(NU)  
(NU) E. prot DVA - 2015 - 0018234 del 13/07/2015

**Oggetto:** Osservazioni relative al progetto di Adeguamento e Messa in Sicurezza della SS 131  
Svincolo Mulargia e Macomer dal Km 145 al 148.

PIANTA GENERALE DI INTERVENTO — SCALA 1:5.000

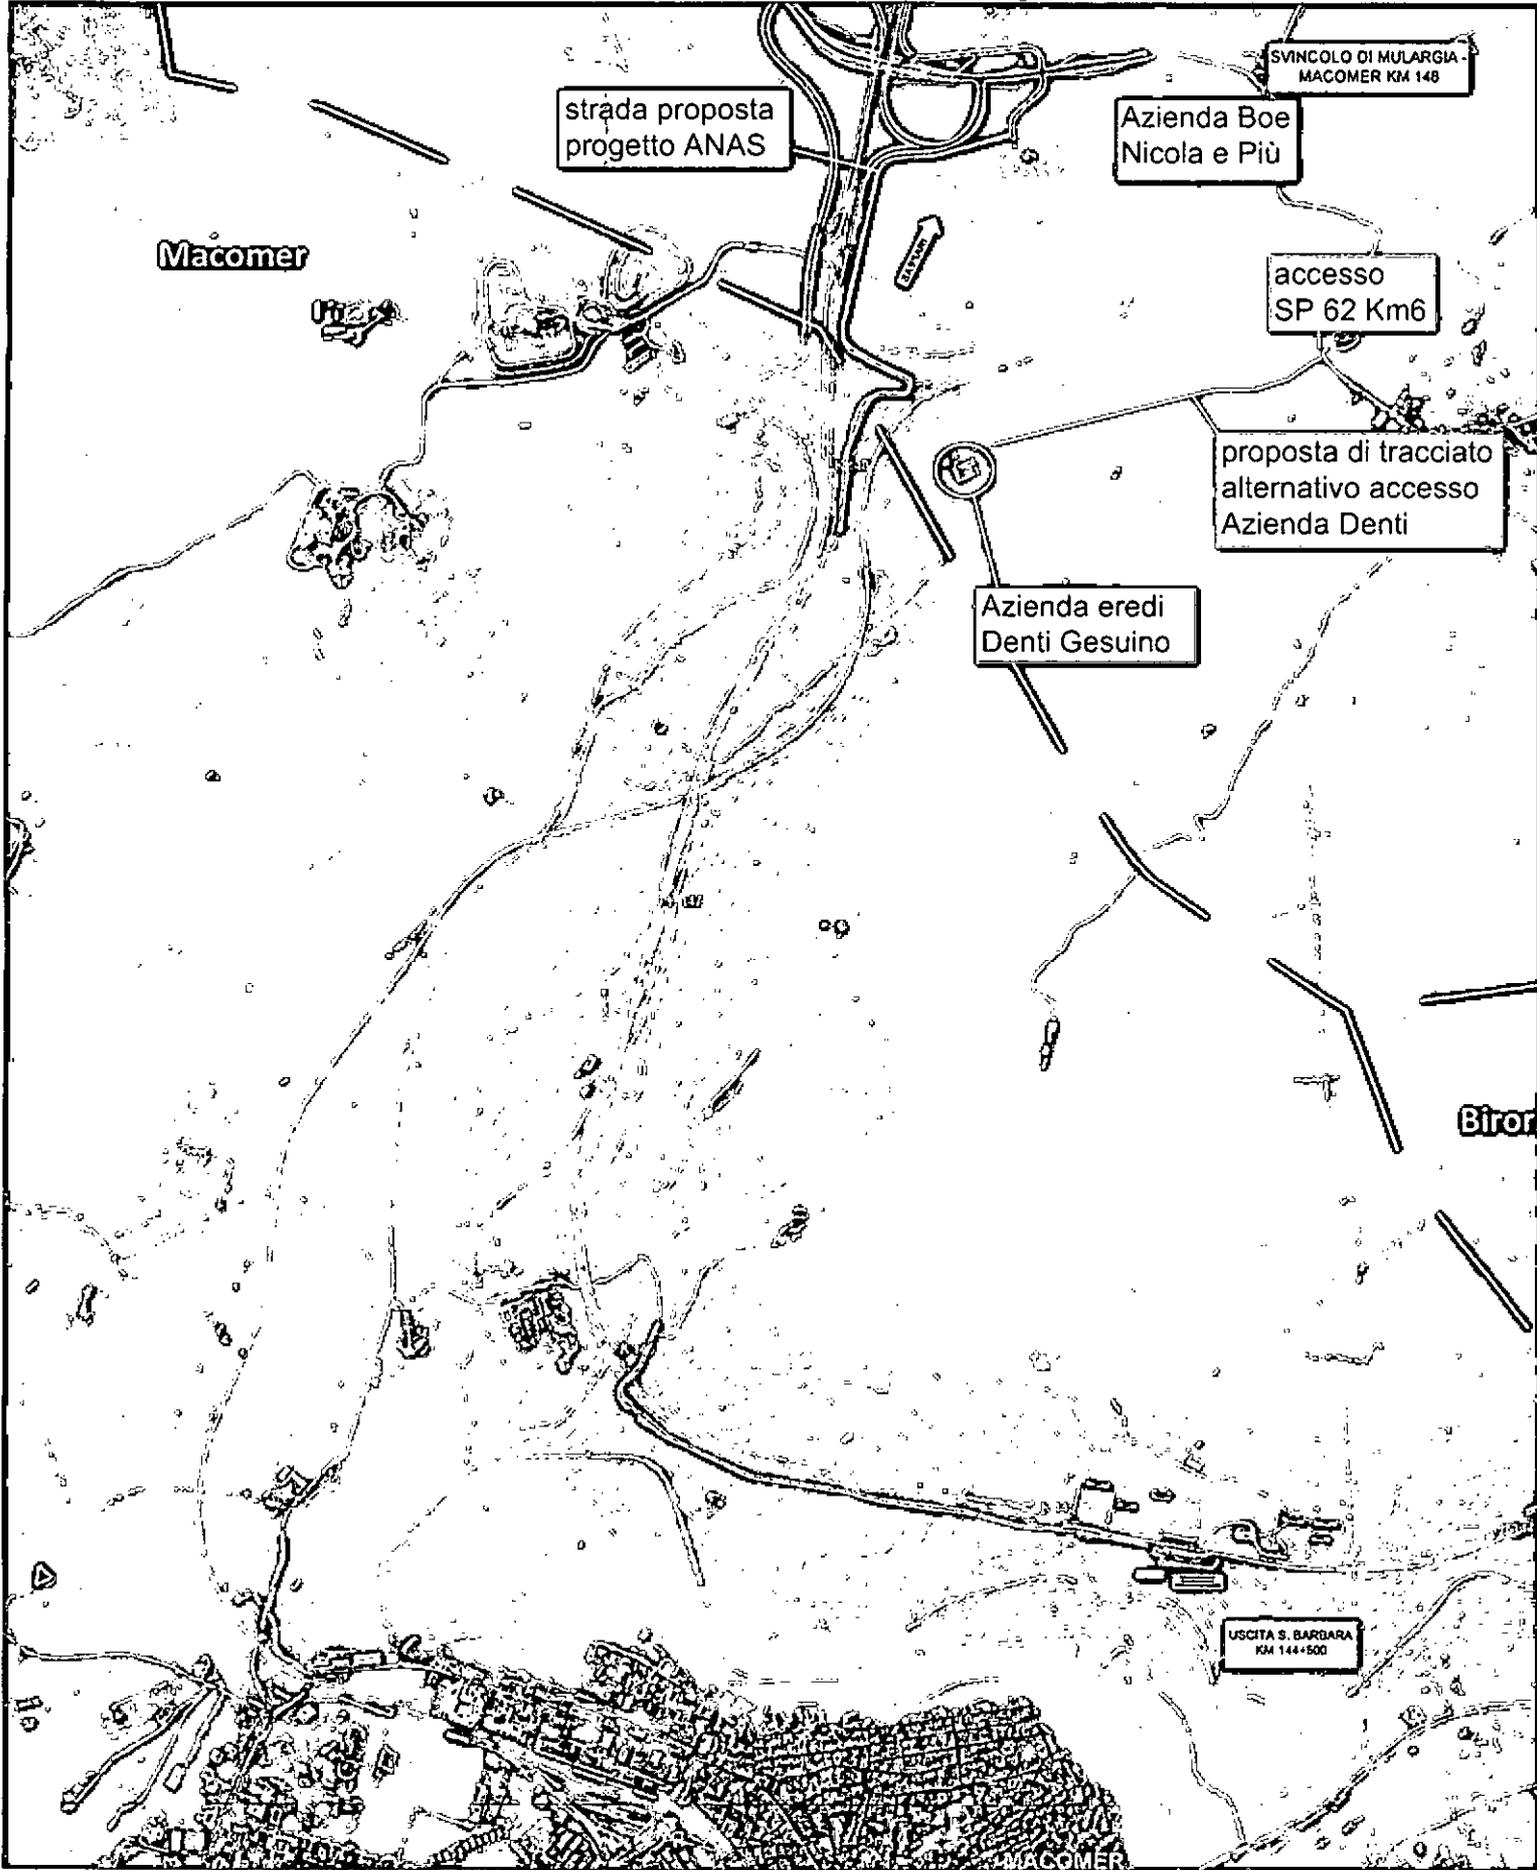
1. Di rivedere il posizionamento della strada interpodereale (evidenziata in colore giallo) prevista in progetto per raggiungere l' azienda degli eredi Denti Gesuino in quanto la stessa azienda può essere raggiunta tramite l' accesso già esistente (FOTO 4 e 5) dalla strada Provinciale 62 direzione Mulargia al km 6 prevedendo un nuovo tracciato che passerebbe quindi all' interno della stessa proprietà (evidenziata in colore verde), per cui la modifica del tracciato che eviterebbe:

- a) una diminuzione dei costi di realizzazione della strada in quanto il tracciato previsto (evidenziato in colore verde) risulta più corto di quello da voi previsto (evidenziato di colore giallo);

- b) un ulteriore aggravio in termini di esproprio di superfici a carico dei terreni di proprietà degli scriventi creando difficoltà operative e di logistica all' azienda ad indirizzo Agro-Pastorale.

- c) l' accesso sulla nostra proprietà da parte di terze persone.

2. Di poter ridurre, se possibile, il raggio dello svincolo al fine di limitare l'esproprio dei terreni sopraccitati dell' azienda ad indirizzo Agro Pastorale .
3. Di valutare l'impatto acustico in quanto nell'azienda è presente un' abitazione distante circa 100 mt dalla strada in progetto e prevedendo eventualmente di installare barriere anti-rumore.
